Tilbakemeldingsskjema

Møte	Medvirkning forprosjekt – Møte 03 akt D – 06 Barn – Nye Rikshospitalet	Prosjekt	Nye Aker og Nye Rikshospitalet
Saksnr	123067	Dok.dato	07.06.2022
Medvirkn.møtedato	180522	Frist for tilbakemeld	070622
Medvirkn.gr.leder	Sturla Solheim

03-03 A: Avklaringspunkter Barne- og ungdomsmottak i M 2. etasje:

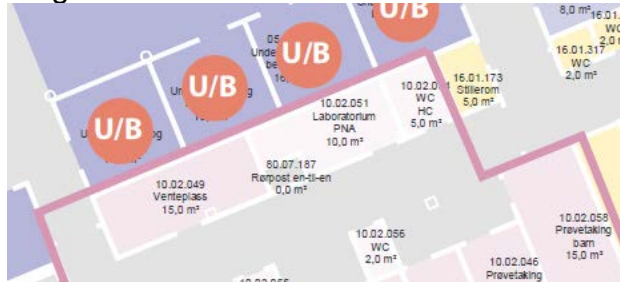
- 1) MVG6 anbefaler følgende endringer i rommene på skissene:
 - a. **Tverrfaglig arbeidsrom og ekspedisjon** ved inngangspartiet: Gruppen tenker det er viktig at disse to rommene henger sammen med åpning mellom. Ønskelig at arkitekter tegner forslag på dette til neste møte.

- b. **Akutt-rom stort** bør ha dør fra både nord og syd-gang.
 - c. **Kjøkken** bør lokaliseres lenger øst i syd-gangen. Dette gir en mer sentral plassering.

- d. **Røntgenrom** er ifølge radiologi-miljøet stort nok i seg selv, men er uten sjalterom eller areal til teknikk, plass til beksyttelsesutstyr (blyfrakker) eller granskningsstasjon. De etterlyser også venteareal, men det kan løses ved at man flytter røntgenrommet lengst øst, slik at man kommer i nærheten av det generelle ventearealet. Vi har i utgangspunktet ikke mer areal å avse til rtg-formål. Hva slags muligheter finnes i eksisterende RH i umiddelbar nærhet til Barnemottaket? Avstanden er ikke lang, men man er avhengig av en heis (1,2 meter høydeforskjell).

- e. **Intermediær-rom:** Det anbefales at 3 av observasjonsrommene / sengerom som ikke er isolat utformes i tråd med intermediærclustring. Dette er ikke mer arealkrevende enn ellers, men gir en fleksibilitet i mottaket.

- f. **Venterom.** Flere er skeptiske til om dette er stort nok. Men siden man også har areal på Barnetorget der søsken og andre kan vente beholder vi det slik det er. Vi kan ikke dette gå utover annet areal vi planlegger i Barnemottak.

a. 4 rom som ligger mot øst:

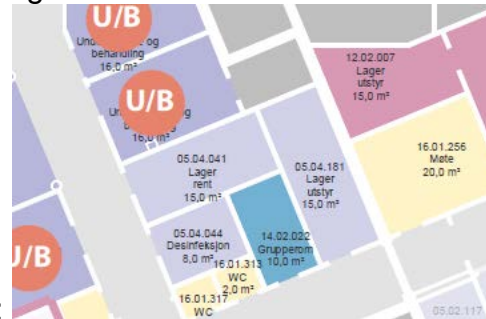
- i. Er det mulig å omstrukturere disse 4 rommene og lab-areal slik at ingen rom får inngang fra Barnetorget?

b. 2 rom mot nord:

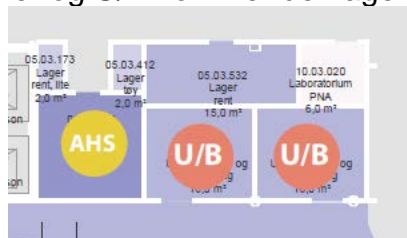
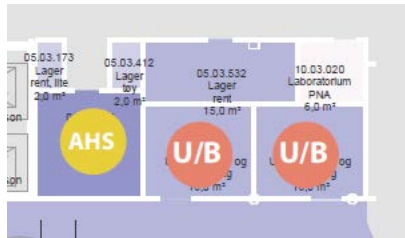
- i. Kan disse byttes i 3-kant-rokade slik at møterommet (til høyre i bildet) kommer mot Barnetorget, lager etc kommer der møterom er og U/B kommer der lager er?

Nye OUS anser at å flytte lagerrom og desinfeksjonsrom inn der møterom ligger vil gi en uhensiktsmessig flyt i poliklinikkområdet, da det blir enda lengre avstander til støtterommene fra den mest østlige delen av poliklinikken. Videre er det mellom desinfeksjonsrom og rent lager gjennomstikks-dekontaminator/-vaskemaskin og rommene må derfor ligge inntil hverandre.

Røntgenrom

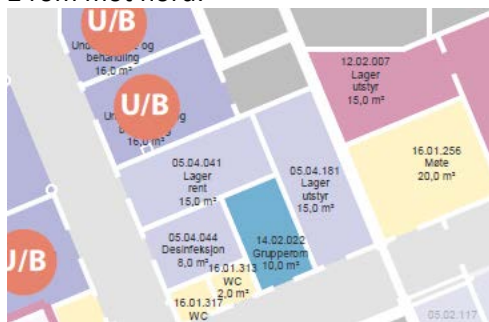
Nye OUS har tidligere sendt forespørsel til HSØ PO for å avklare om støtteareal (det mangler både teknisk rom og manøverplass) er mulig å inkludere i avsatt areal på 30 kvm slik at funksjonen i rommet kan sikres innenfor dette arealet. Nye OUS har fått til svar at det skal gjennomføres en generell kvalitetssikring av bildediagnostiske enheter etter at møte 3 akt D er ferdigstilt.

Nye OUS ønsker også nærmere dialog om faktisk bruk av denne lab, ift. planlagt barnerøntgen i eksisterende sykehus og bruk av mobile røntgenapparat. Nye OUS vil starte en dialog mellom gruppe 6 Barn og MVG 9, bildediagnostikk på dette.
